改善箇所説明図

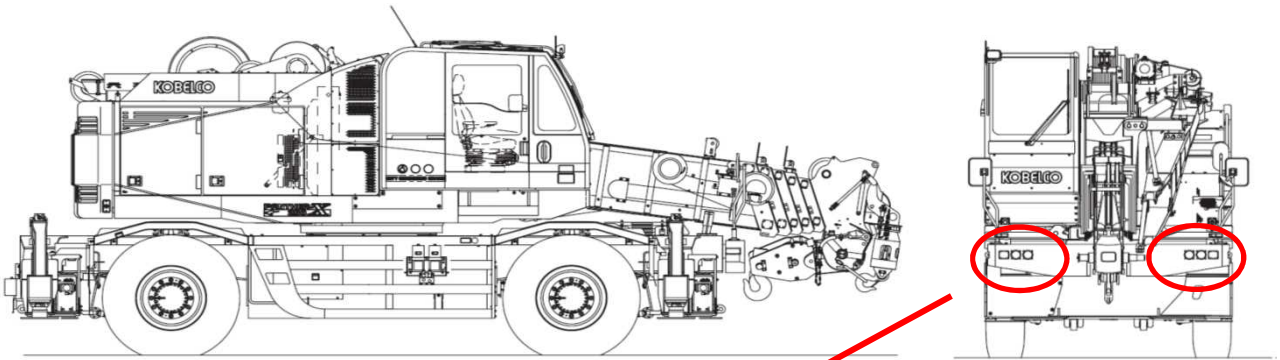
不具合の内容

ホイール・クレーンの前照灯において、防水設計が不適切なため、灯火器内部に雨水が浸入することがある。そのため、雨水が灯火器内部に溜まり灯火器の反射部が腐食して光度が低下するおそれがある。また、走行中、端子がショートして前照灯が消えるおそれがある。

改善の内容

全車両、前照灯後部に防水カバーを取り付ける。また、前照灯を点検し、水が浸入した形跡があるものは、前照灯を新品に交換する。

防水カバー

追加部品
